# まちぐるみ安全点検

点検結果と対応

●中央林間小学校区域●

大和市都市施設総務課

中央林間小学校区域  
1 班点検箇所  
(★交通 ☆防犯)

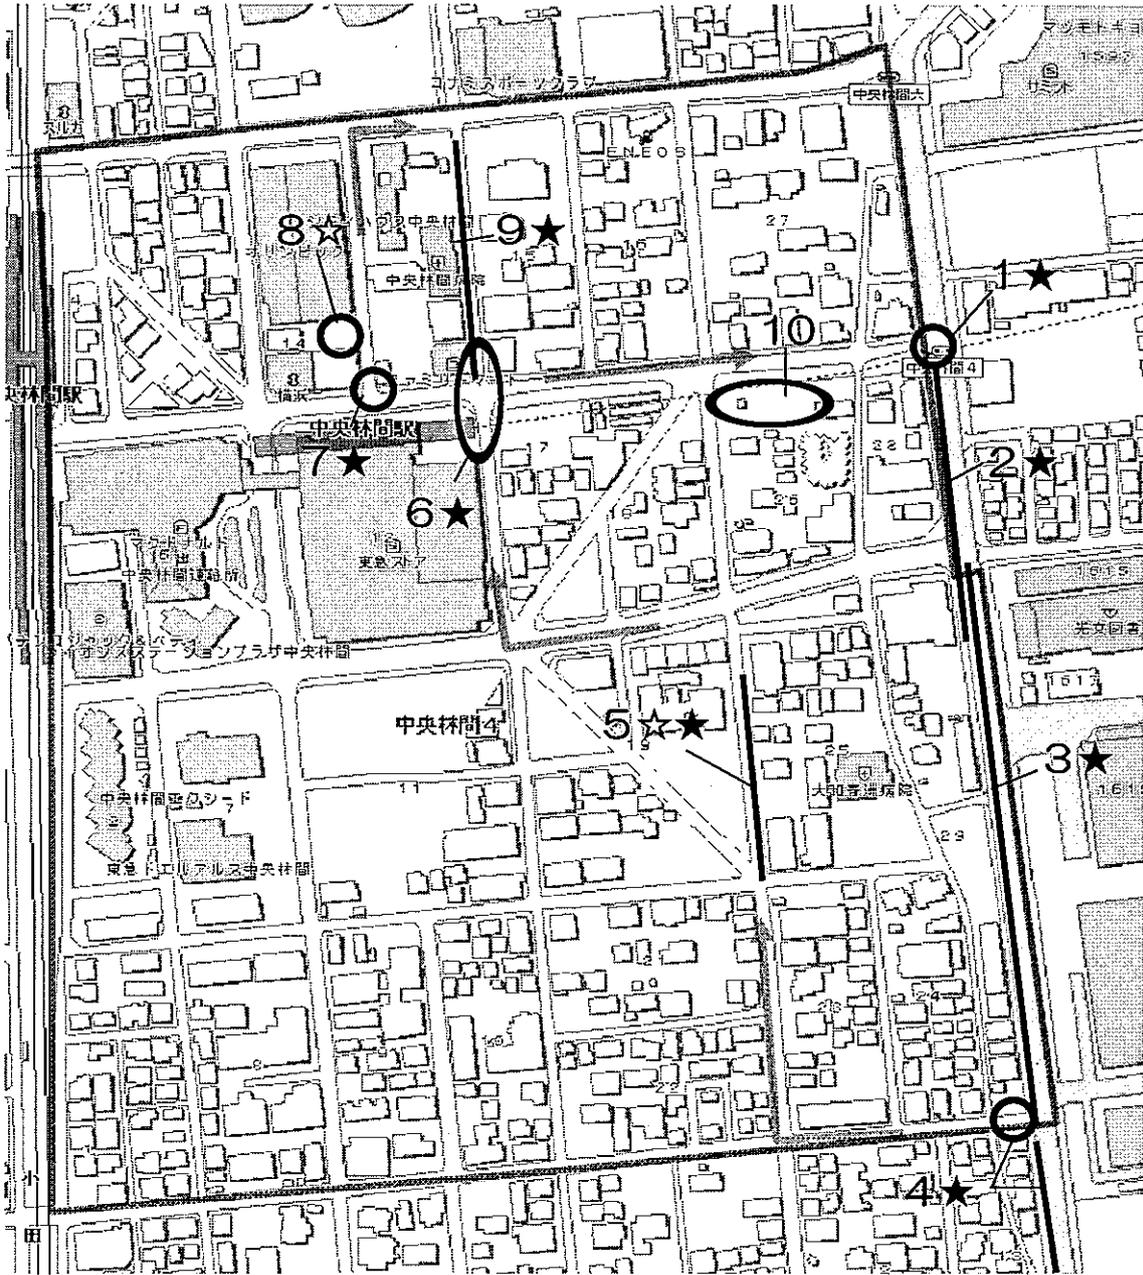
No	交通 防犯	現状写真	点検内容	対策方法	管理者等	今後の対応及び対応結果
1	交通		北から南に行く時の、 左側が確認しづらい	北から南に行く場合の、 左側を確認できるカーブミラー の設置	市(道路)	カーブミラーは、平成24年度中に設置 します。
2	交通		交差点の見通しが悪い 一時停止表示が消えている	①南から北へ行く場合、左側が見 えるカーブミラーの設置 ②一時停止の路面表示の書き直 し	①市(道路) ②警察	①カーブミラーは、平成24年度中に設置 予定です。 ②一時停止の路面標示については、所管の 大和警察署へ塗り直しを依頼しました。
3	交通		セパレル前の五差路の見通しが 悪い 横断歩道表示が薄い	①交差点マークの塗り直し ②カラー塗装 ③イメージハンブの設置 ④横断歩道の塗り直し	①②③ 市(道路) ④警察	①交差点マーク(五差路)の塗り直しに併 せて、②交差点内のカラー舗装を平成24 年度中に実施予定です。 ③東西の道路は優先道路であり、交通の流 れの円滑化の面からイメージハンブを設 置する必要性は低いと考えられます。 ④横断歩道については、所管の大和警察署 へ塗り直しを依頼しました。

中央林間小学校区域  
2班点検箇所  
(★交通 ☆防犯)

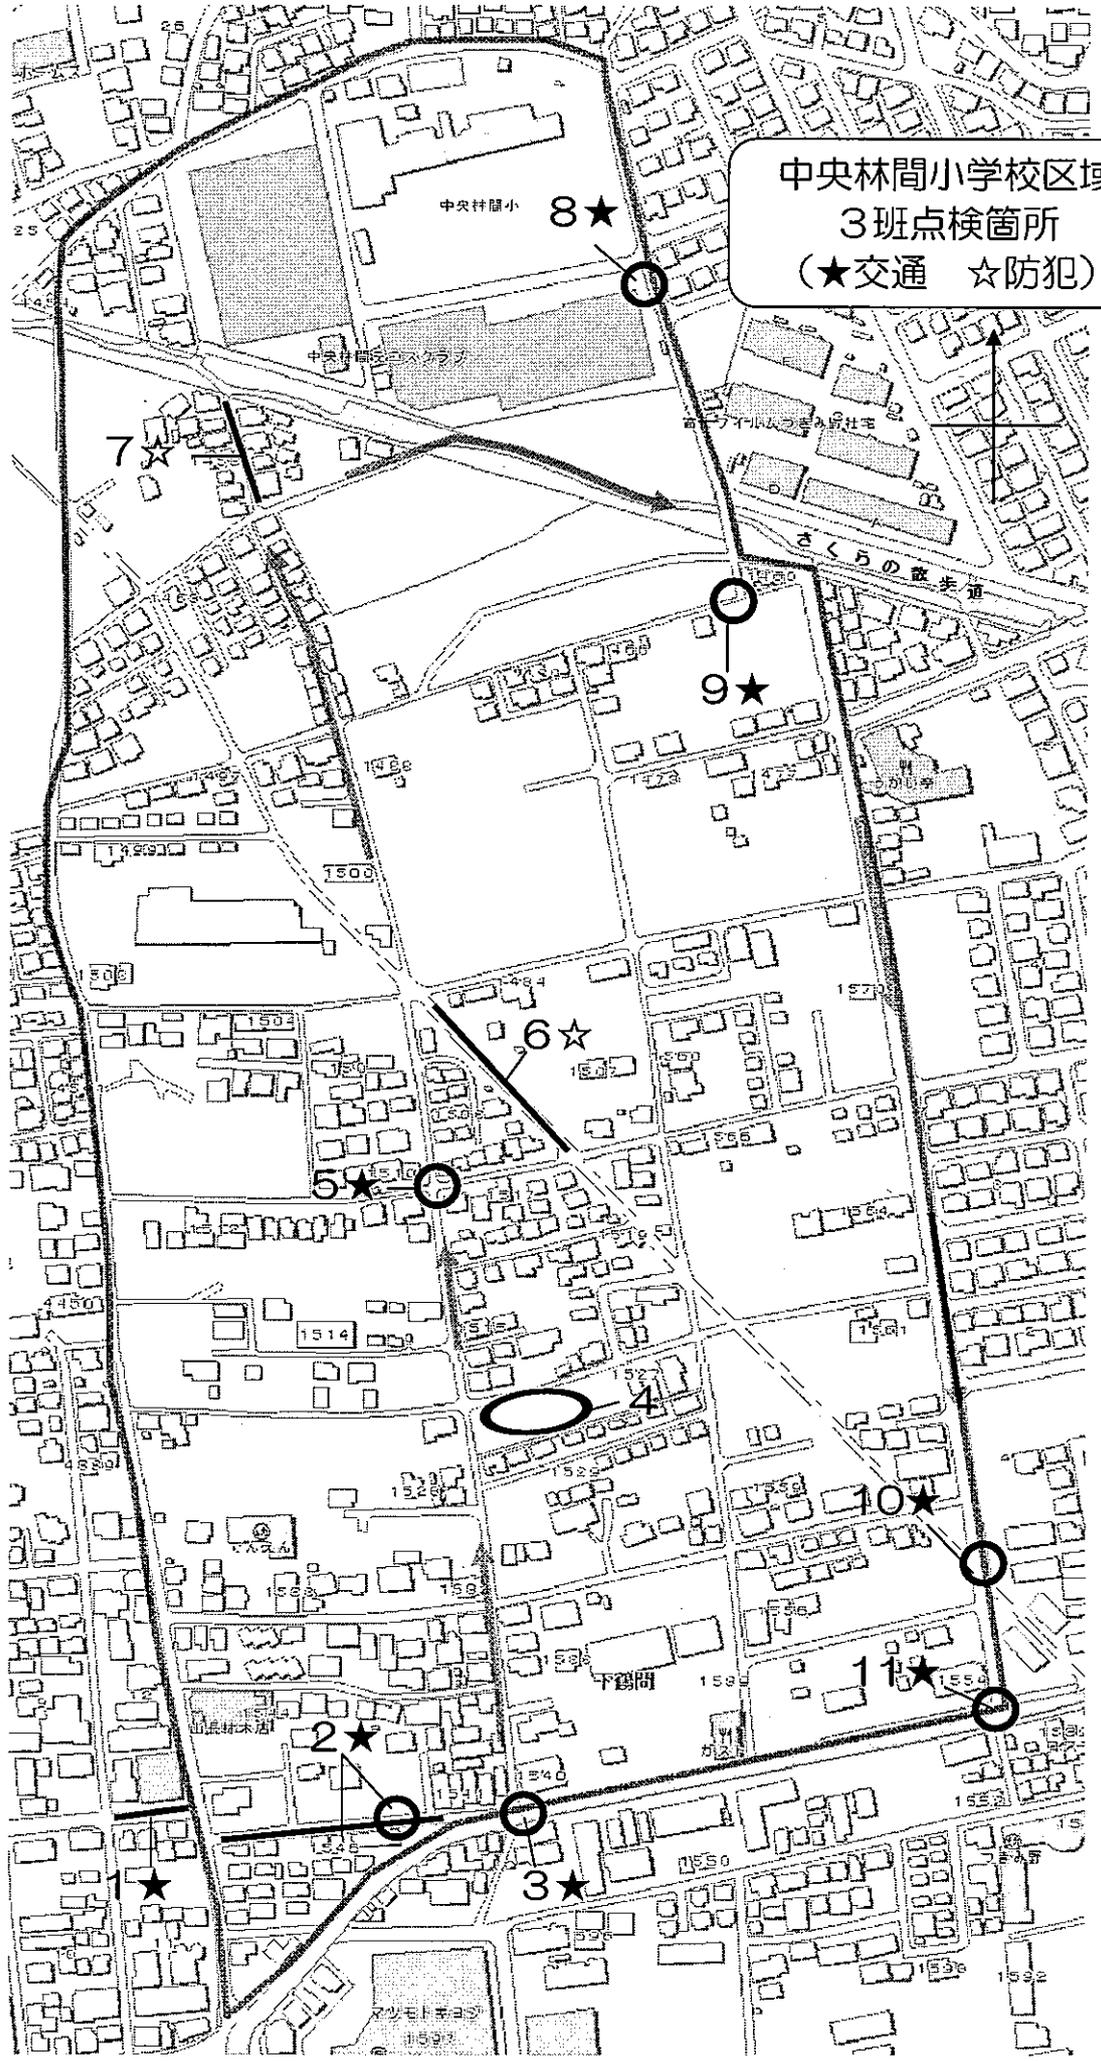
No	交通防犯	現状写真	点検内容	対策方法	管理者等	今後の対応及び対応結果
1	交通		中央林間4丁目交差点 大型車左折禁止の標識(南から北方面)があるが、一方だけなので、スクールゾーンに大型車・観光バスが通りの危険 ※4班 No.1 と同じ場所	①5秒でも良いので青信号の間隔を長くできないか ②音の出る信号機にする ③登下校時間帯だけでも制限を設ける表示にしてほしい(北から南方面の大型車右折禁止)	警察	①大和警察署に確認したところ「横断歩行者の交通量調査を実施したところ、保護者の立ち位置を横断する手前側に変え、留まらせてから渡るようにすると現状でも渡ることは可能」とのことです。 ②大和警察署に要望しました。 ③北から南方面の大型車右折禁止の標識は設置されています。
2	交通		バッティングセンター横から日トラーメン屋までの道路 雨天時、水たまりができて歩行できない	周辺の清掃を随時行ってほしい(泥・草、雨水桝等)	市(土木)	水捌けが悪いため、舗装の打替えをします。
3	交通		植栽が車道に伸びていて、自転車がよけて通る時に車道にはみ出して危険	路側帯(植栽帯の低木)の剪定をする	市(土木)	枝の剪定を行います。
4	交通		植栽があり見通しが悪いので、事故を起こしそうになる「止まれ」の標識が小さい	①街路樹の間引きをし、南からくる車の見通しを良くする(5m間隔を10mに) ②停止線の手前に、イメージハンブを設置する	①市(土木) ②市(道路)	①交差点から5m以内にある樹木については伐採し、交差点の視距を確保します。それ以外は伐採は行いません。枝の剪定は随時行っていきます。 イメージハンブも含め、効果的な停止誘導標示の設置を検討します。

中央林間小学校区域  
 3班点検箇所  
 (★交通 ☆防犯)

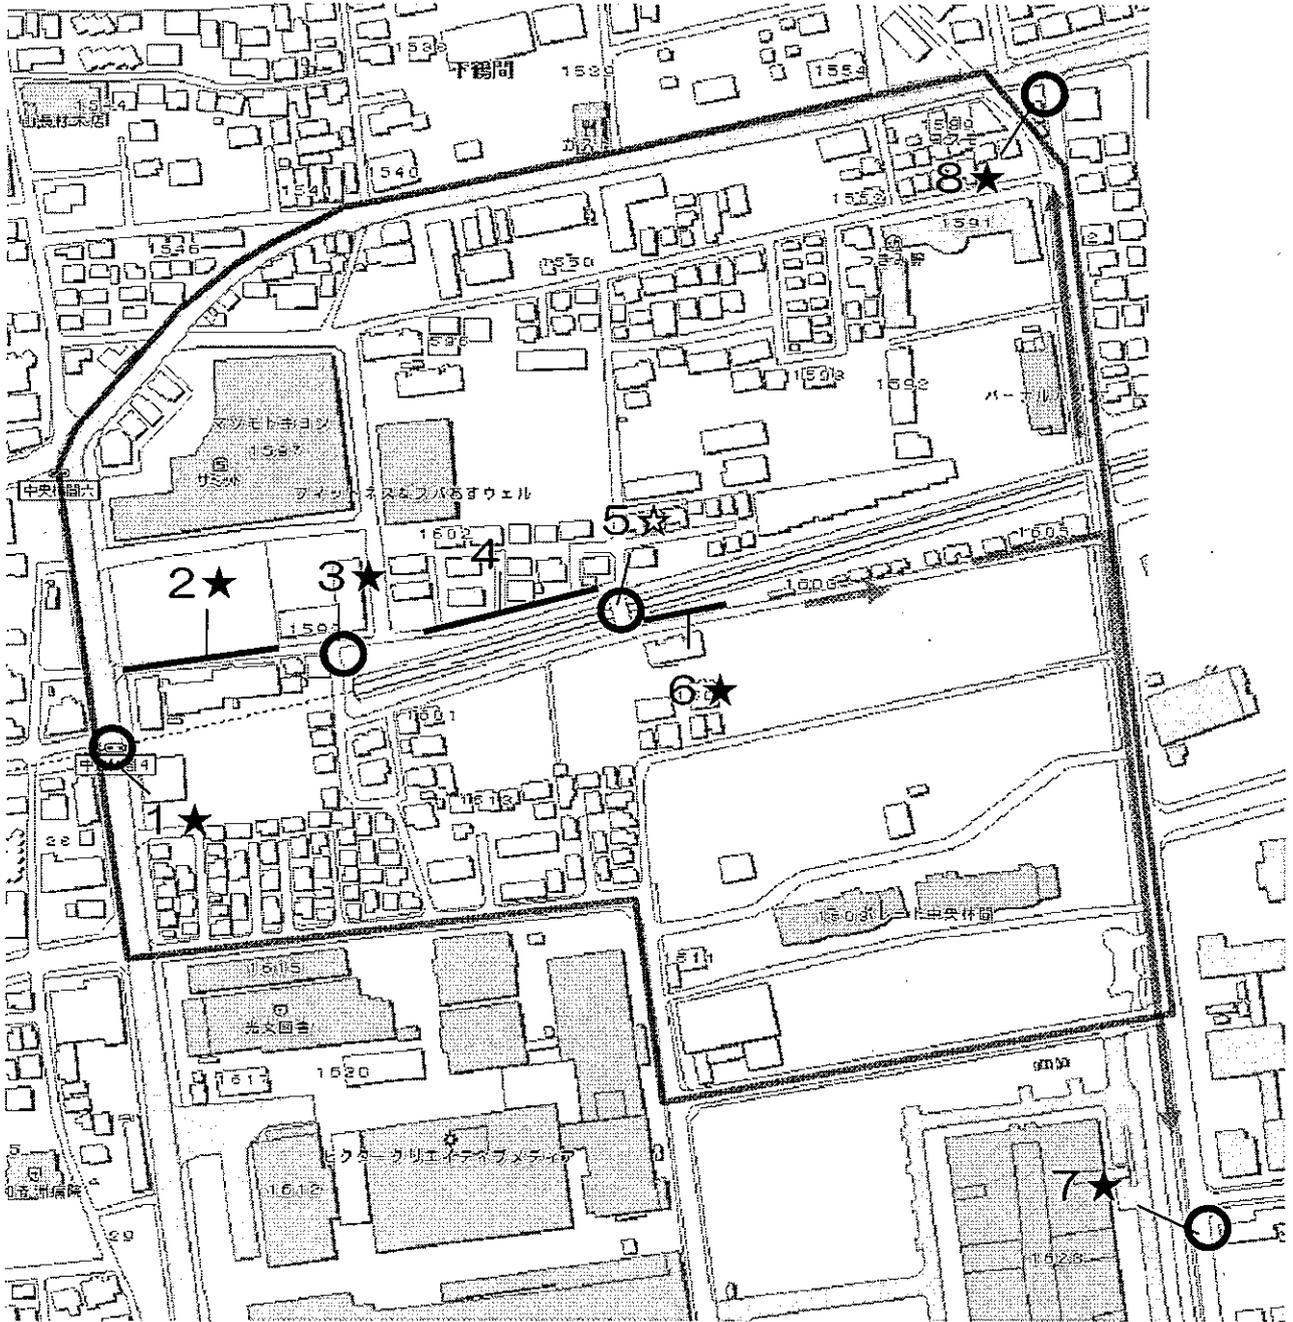
No	交通 防犯	現状写真	点検内容	対策方法	管理者等	今後の対応及び対応結果
1	交通		駐車や交通量が夕方から多く、抜け道として使用されるため危険	注意して通行する (対策要望はなし)	—	本冊子を通して、問題箇所の周知を図ります。
2	交通	—	朝・夕の通勤時間帯に抜け道の利用車が多い	①朝7:30~8:30を進入禁止にしてほしい ②スクールゾーンの表示が薄いので書き直してほしい	①警察 ②市(道路)	①時間指定の進入禁止については、地元住民の総意に基づき、自治会と学校との連名で大和警察署に要望してください。 ②スクールゾーンの路面標示については、平成24年度中に書き直す予定です。
3	交通		ホクソンベビーの横断歩道交通量が多く、中々渡れない横断する歩行車も多い ダイドーベビーの車で通行車両が見にくい	①信号の設置 ②車道(交差点)をカラー化し、運転者から分かり易いようにする	①警察 ②市(道路)	信号機の設置については、所管の大和警察署へ検討を依頼しました。 交差点のカラー舗装を、平成24年度中に設置予定です。
4	その他	—	緑の広場36号 時間がわからない 子供の帰宅時間を促したい	時計の設置	市(公園)	緑の広場は民有地を借り受けて広場として利用しているため、基礎をともなう構造物などの設置はできないためご要望には添えません。
5	交通		垣根で見通しが悪い カーブミラーが無いため衝突事故が起こり易い	①カーブミラーの設置(個人宅へ協力依頼) ②交差点の黄色カラー表示を濃くする	市(道路)	①カーブミラーは、設置場所がなく、設置困難です。②交差点のカラー舗装の「黄色」については、現在使用できないことになっていきます。今後、塗り直す必要が生じた段階で、別の色(赤茶又は緑色)に塗り直すことは可能です。

中央林間小学校区域  
5班点検箇所  
(★交通 ☆防犯)

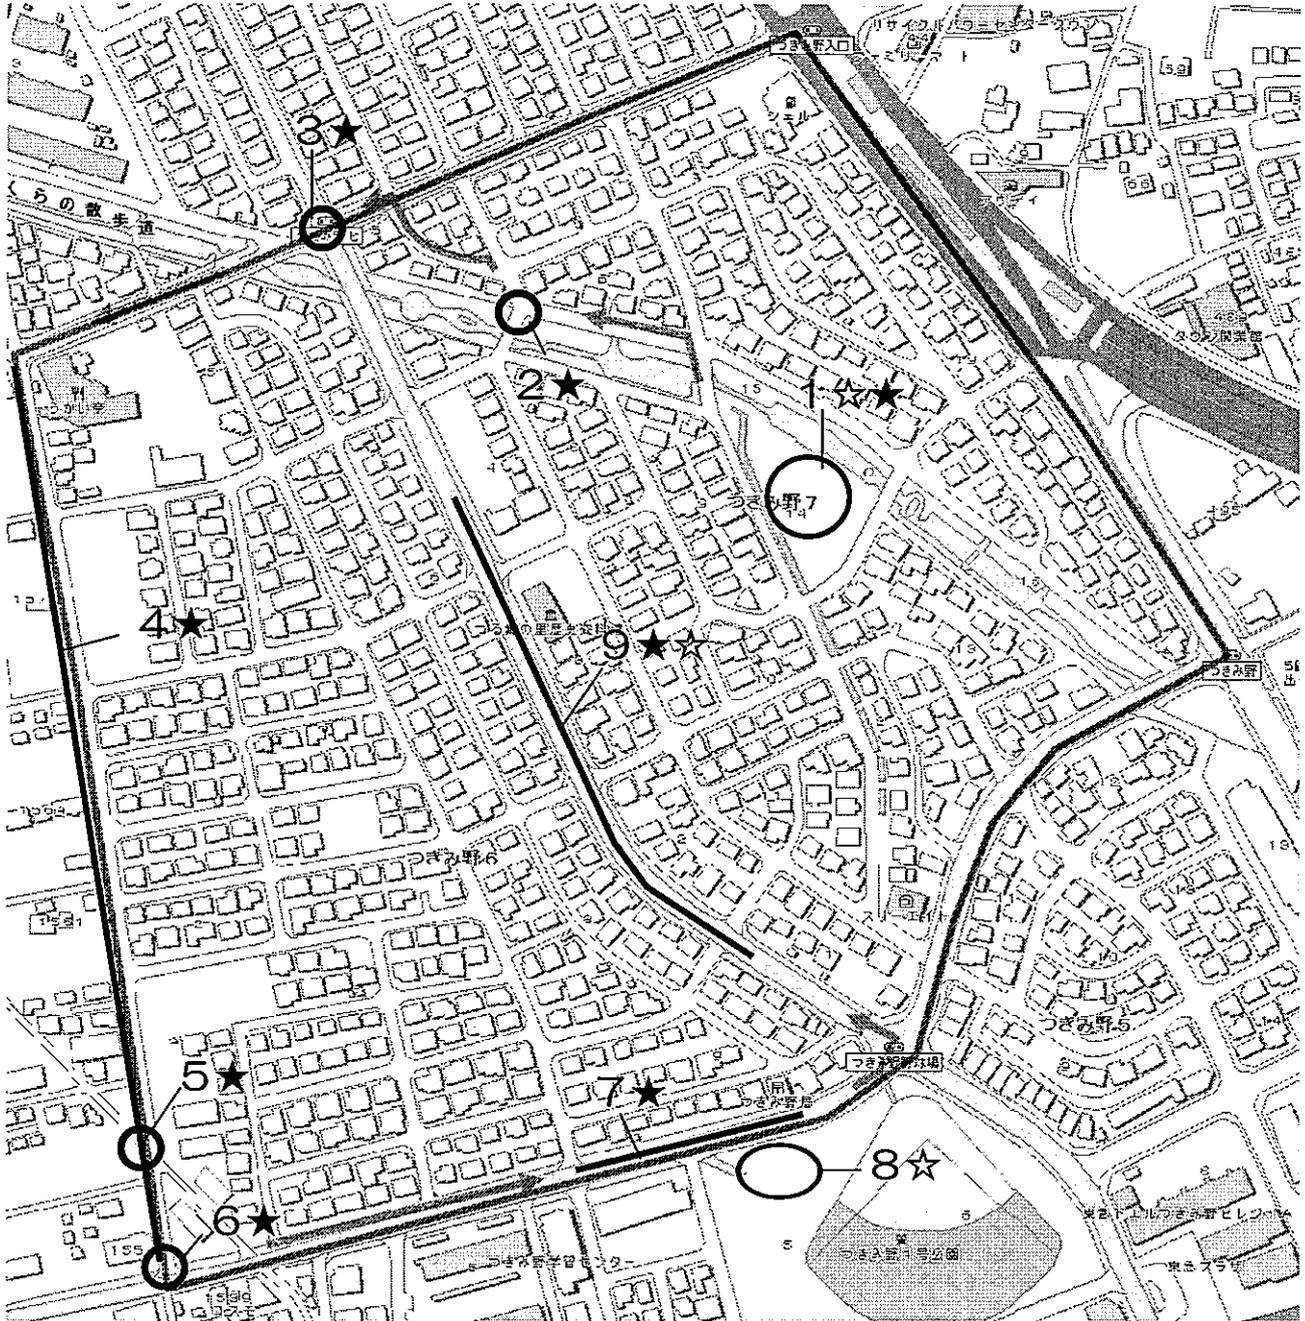
No	交通 防犯	現状写真	点検内容	対策方法	管理者等	今後の対応及び対応結果
1	交通		車の右・左折の巻き込み 北側のみポール無し (車庫有るので要確認) 信号機が逆光で見えにくい (朝日・東側、夕日・西側) ※6班 No.3と同じ	①可能ならば北側の両サイドに ポールを立てる ②LED灯に替える	①市(道路) ②警察	①車止めポールの設置については、車の出入りに支障があると認められるため設置は困難な状況です。 ②LED 電球信号機への変更を警察署に要望しました。
2	交通		歩行者が道路横断をしており危険	横断防止柵を両側に設置	市(道路)	歩行者に対し、そばにある横断歩道を渡るよう注意を促す看板を設置します。
3	交通		カーブが急だが、車がスピードを出している 見通しも悪い	カーブにカラー舗装する(減速のため)	市(道路)	カーブのカラー舗装は、平成24年度中に設置する予定です。
4	交通		登校時、小学校の正門に向かって 左折する車が多く危険 なかよし小道のスロープが急すぎて危険 ※3班 No.8と同じ	①登校時間帯(7～9時)を左折禁止にする ②スロープを緩やかに改善	①警察 ②市(教育)	①通学時間帯のみの左折禁止を警察署に要望しました。 ②民地を借用していることから形態を変更することはできません。

大和小学校区域  
1 班点検箇所  
(★交通 ☆防犯)

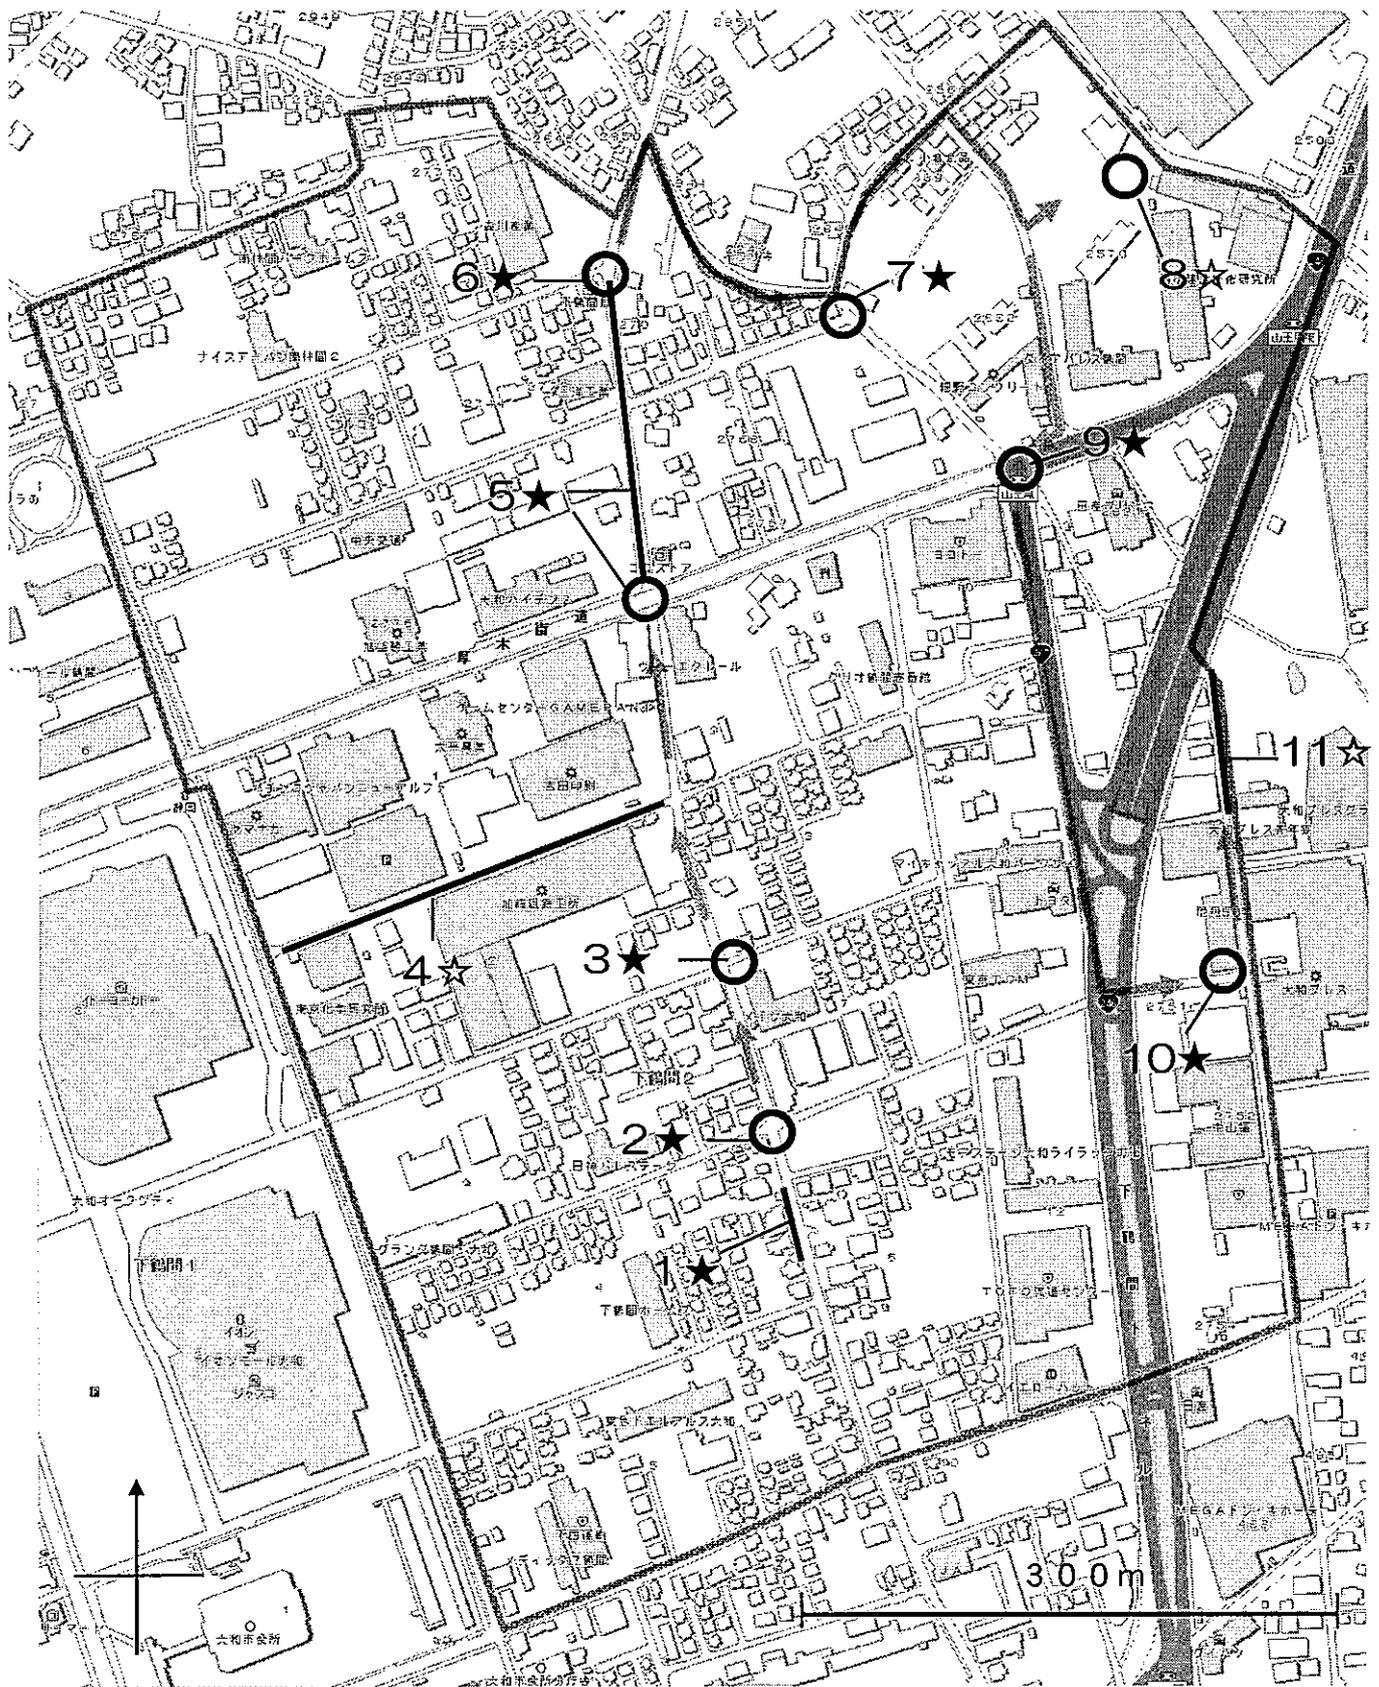
No	交通 防犯	現状写真	点検内容	対策方法	管理者等	今後の対応及び対応結果
1	交通		保健福祉センター前 横断歩道が無い所で道路を横切 ってしまふ	横断案内板、注意看板の設置	市(道路)	安全のため、歩行者に対し、最寄りの横断歩道を渡るよう促す看板の設置を検討します。
2	交通		歩行者・自転車の通行量が多く、 歩道上を自転車が通行している 歩行者が信号を無視(青・赤とも) して通行	①自転車通行帯の設置 ②交通指導	市(道路)	①本市の自転車レーン等の整備については、現在は、現在、整備手法等を検討しているところです。 当該道路(下鶴間桜森線)については、現在の道路幅員等考慮すると、自転車レーンの設置は困難であり、車道の左側に自転車走行位置をサイン等で明示する整備となる予定です。なお、整備時期については、市内の自転車走行ネットワークの主要となる道路を優先して考えていることから、現在のところ未定です。 ②信号を守るよう注意看板を設置します。
3	交通		駄菓子屋前 道路上まで駐輪しており、通行の 妨げと車の危険がある	自治会から商店主へお願いする (利用する子どもへの指導)	個人	自治会で対応をお願いします。
